Avis délibéré
de la Mission régionale d'autorité environnementale
Provence-Alpes-Côte d'Azur

**sur la déclaration de projet au lieu-dit la Bastidette valant mise
en compatibilité du plan local d'urbanisme de la commune de la
Crau (83)**

**N° MRAe
2022APACA48/3244**

Figure 2: zonage après mise en compatibilité. Source : notice de présentation – Zonage projeté en rouge - Légende « 1AUe1 » en bleu ciel ajoutée par la MRAe.

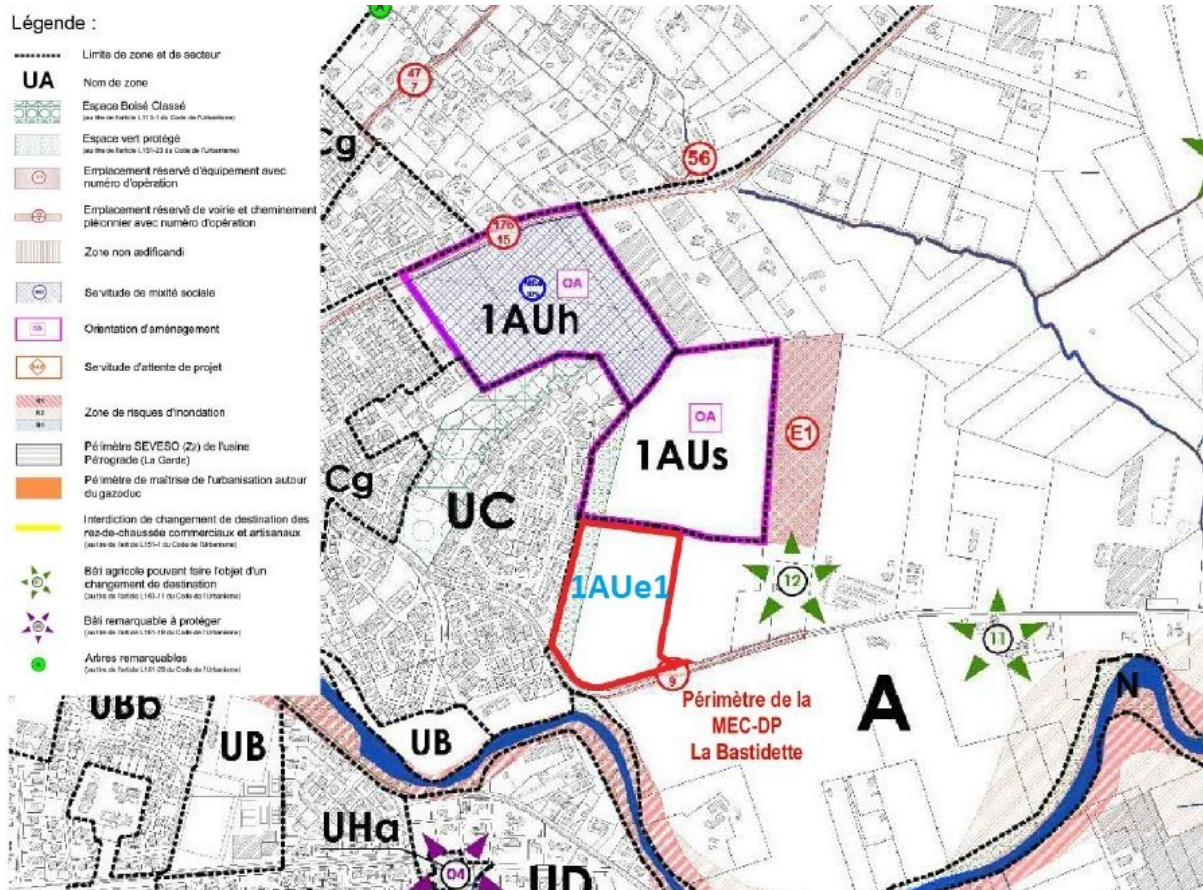
Selon le dossier, la perte de 3,3 ha de zone agricole sera compensée (d'un point de vue agricole) par la transformation en zone agricole d'une partie de la zone à urbaniser 1AUh située au nord d'environ 4,5 ha. Cette compensation sera réalisée, selon le dossier, dans le cadre de la révision générale du PLU en cours et non dans le cadre de la présente MEC-DP.

Au titre des mesures compensatoires, le dossier ne démontre pas l'équivalence entre le site de la Bastidette et celui de la Gensolenne. Ce dernier est en effet caractérisé par la fragmentation et l'enclavement des parcelles agricoles, compte tenu des zones urbaines présentes à proximité mais aussi des équipements et du bâti présents (nouveau cimetière, jardins familiaux⁴, habitations et bâtis divers...). Sa durabilité en tant qu'espace cultivé, ou en tant que zone A du PLU, n'est donc pas assurée.

Par ailleurs, la transformation de la zone AU de la Gensolenne en zone A n'est pas portée par la présente procédure MEC-DP, mais serait dépendante de la future révision générale du PLU. Elle ne saurait donc entrer dans le cadre des mesures de compensation.

La MRAe recommande d'intégrer la mesure de compensation proposée dans la présente procédure de modification du PLU. .

Figure 4: OAP existante sur terrain contigu au nord. Source : exposé des motifs.

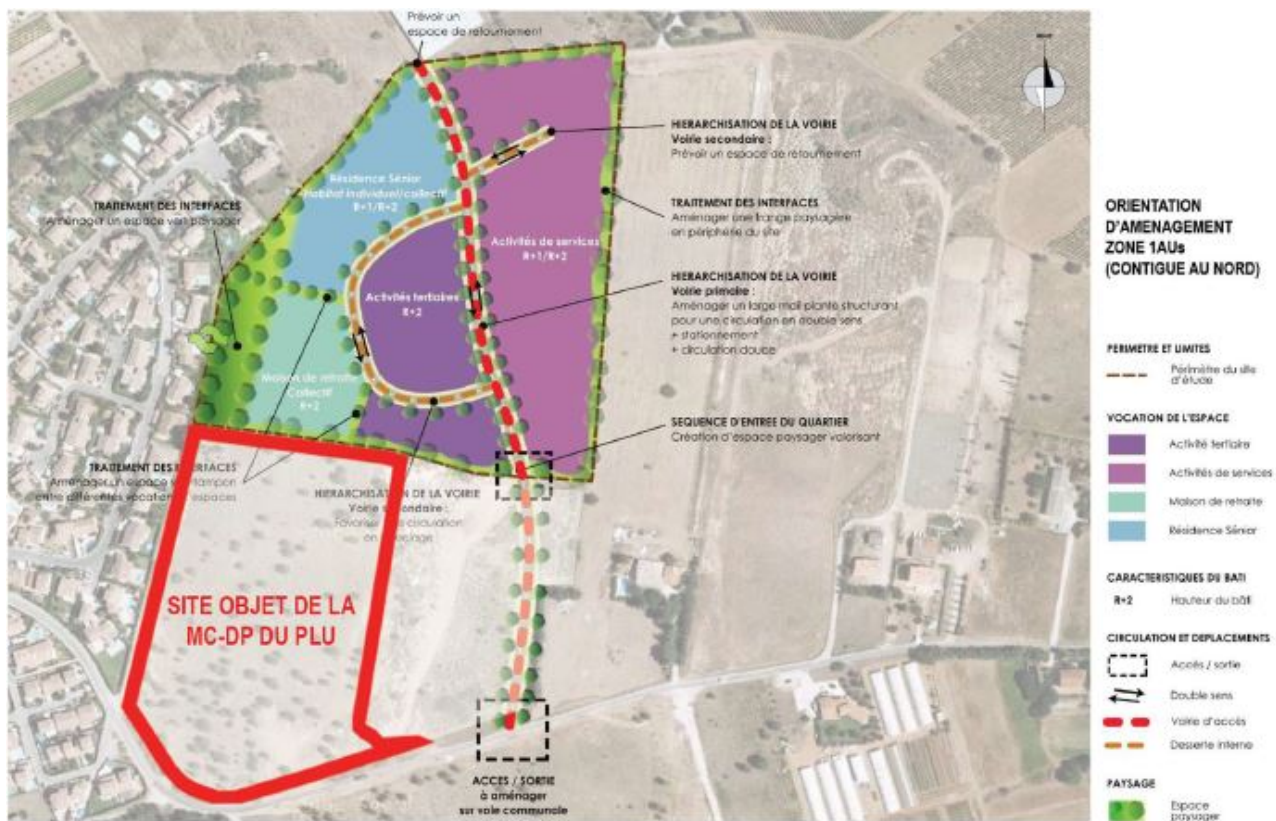
De fait, la zone 1AU située au nord fait déjà l'objet d'une OAP (cf figure 5 ci-dessous). Les principes de desserte de cette OAP depuis le chemin du Moulin 1^{er} ne sont pas compatibles avec la desserte envisagée pour le projet de centre départemental de l'enfance et son prolongement futur vers le nord. Selon l'exposé des motifs des changements apportés au PLU, « *il y a lieu de mettre en cohérence certains éléments de cette OAP, notamment concernant les principes d'accès et de desserte* ». Pourtant aucune modification de cette OAP existante n'est présentée, ni un engagement ferme dans le cadre d'une future évolution du PLU.

Au-delà de la nécessaire mise en cohérence des accès, il aurait été souhaitable de présenter une réflexion globale sur ces deux secteurs contigus afin d'assurer la cohérence générale de l'aménagement du secteur en termes de fonctionnalités, de prise en compte de l'environnement (cohérence paysagère d'ensemble, continuités écologiques et cohérence des circulations notamment), mais aussi d'impact sur les activités riveraines (agriculture, habitat...)

La MRAe recommande de présenter une réflexion globale d'aménagement du secteur et de mettre en cohérence les deux OAP.
